Onderwerp:
Afschrift watervergunning.

WATERVERGUNNING

Leeuwarden, 21 januari 2016
Kenmerk: WFN1600026

De vergunning betreft het dempen en het graven van watergangen op de locatie Tibsterwei 17 te Ee, zoals nader staat aangegeven op de bij de aanvraag ingediende tekeningen met nummer 15138 blad 1, d.d. 31-08-2015 en nummer 15138 blad 2, d.d. 21-09-2015.

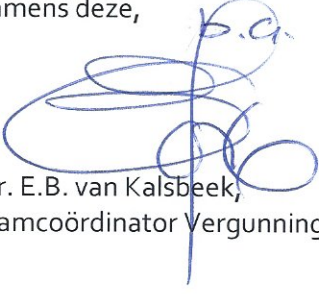
1. Ter compensatie van de versnelde afvoer op het watersysteem door toename van verhard oppervlak dient er in de te graven watergang 163 m² wateroppervlak te worden gerealiseerd, gemeten op de waterlijn.
